STACY核計装中性子検出器検出部（起動系）の更新について

令和4年7月4日

原子力科学研究所

核計装検出器の変更の新旧対照表

図1 起動系 (B-10 比例計数管) の外形図

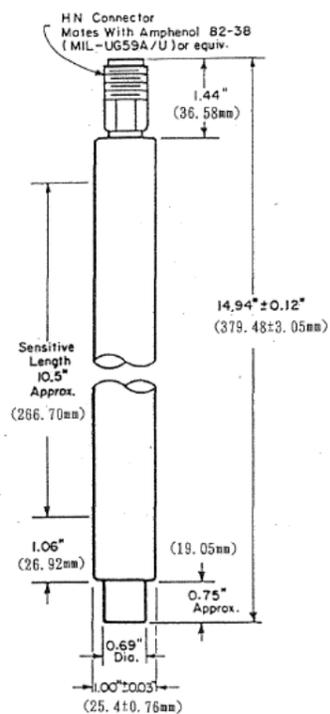
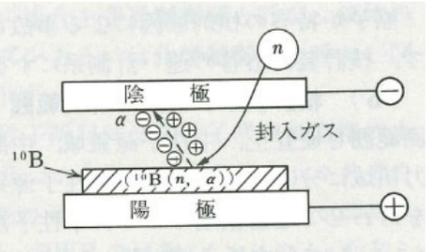
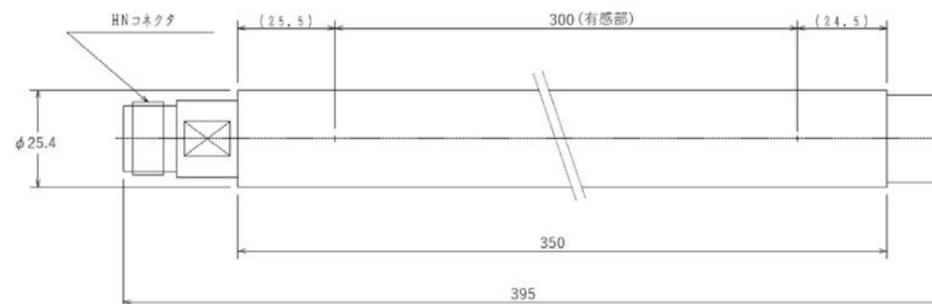
型式	WL-22793	
外径寸法	379.48 mm 長 × 25.4 mm φ	
有感長	266.70 mm	
材質	本体	Al
	電極	W
	中性子有感材	¹⁰ B
	封入ガス	Ar-CO ₂
外形図	図1に示す。

型式	E6863-300	
外径寸法	395 mm 長 × 25.4 mm φ	
有感長	300 mm	
材質	本体	SUS
	電極	Pt
	中性子有感材	¹⁰ B
	封入ガス	Ar-CO ₂
外形図	図1に示す。

生産終了に伴う型式の変更
型式の変更に伴う寸法及び材質の変更

外形図の変更
